Tilbakemeldingsbrev - referat oppstartsmøte

Sted	Malvik rådhus
Tid	09.09.2022 kl 09.30-11.00
Tilstede:	<u>Plankonsulent:</u> Johannes Smidt, Agraff Arkitektur Silje Høyem Amundsen, Agraff Arkitektur <u>Tiltakshaver:</u> Marko Cvetkovic, Malvik kommune, prosjekt og utvikling Bjørn Reidar Røkke Marthinsen, Malvik kommune, prosjekt og utvikling <u>Malvik kommune:</u> Ingrid Trovatn, arealplan Tonje Devik, arealplan
Plannavn	Leistadåsen høydebasseng
Arkivsak	2022/3042
Planident	202201

Planarbeidet gjelder detaljregulering av høydebasseng på eiendom gnr/bnr 17/1.

Tilrettelagt tursti rundt Leistadåsen.

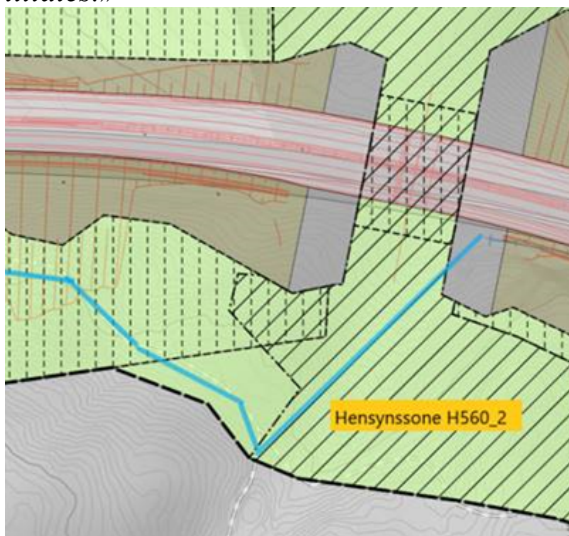
Malvik Lions har det siste året engasjert seg for å rydde, tilrettelegge og skilte turtraseen i Leistadåsen, markert med blå linje i kartutsnittet nedenfor. Det er forøvrig etterspørsler etter flere merkede turstier.

Det nevnes at planforslaget forventes å påvirke muligheten for å benytte Leistadåsen til friluftsliv og turmål, dette må gjøres rede for, og avbøtende tiltak må påregnes. Friluftsområdet må hensyntas.

Hensynssone viltkorridor (H560_2).

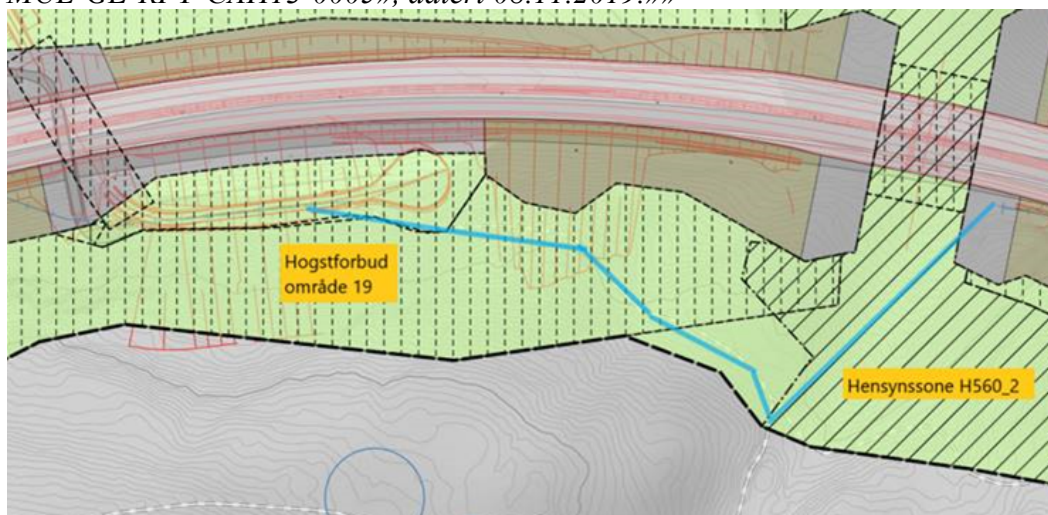
Det er svært viktig at funksjonen til denne viltundergangen opprettholdes for fremtida. En slik viltundergang etableres for å ivareta sammenhengen mellom naturområdene nord og sør for E6, i området langs Revdalen. Slike grøntdrag kan kalles «økologiske korridorer», definert som leve- og spredningsområde for planter og dyr. Vegetasjon inn mot undergangen er sentralt for dens funksjon. Det er derfor viktig at tilførselsvegen til høydebassenget ikke kommer i direkte berøring med hensynssonen (H560_2), og at det heller ikke etableres sperrer eller hindre for viltet sør for denne hensynssonen. Skjæringer i fjellet kan være slike sperringer. Vegetasjon og trær innenfor denne hensynssonen må bevares, slik som gjeldende bestemmelser sier. Dette bør også gjelde sør for hensynssonen.

Vannledning fra høydebassenget og nordover/østover må også ta de samme hensynene til hensynssonens bestemmelser. Det kan være fornuftig å se vannledningstrase i sammenheng med vegtrase, for å minimere terrenginngrep. Selve høydebassenget må også medføre minst mulig terrenginngrep.
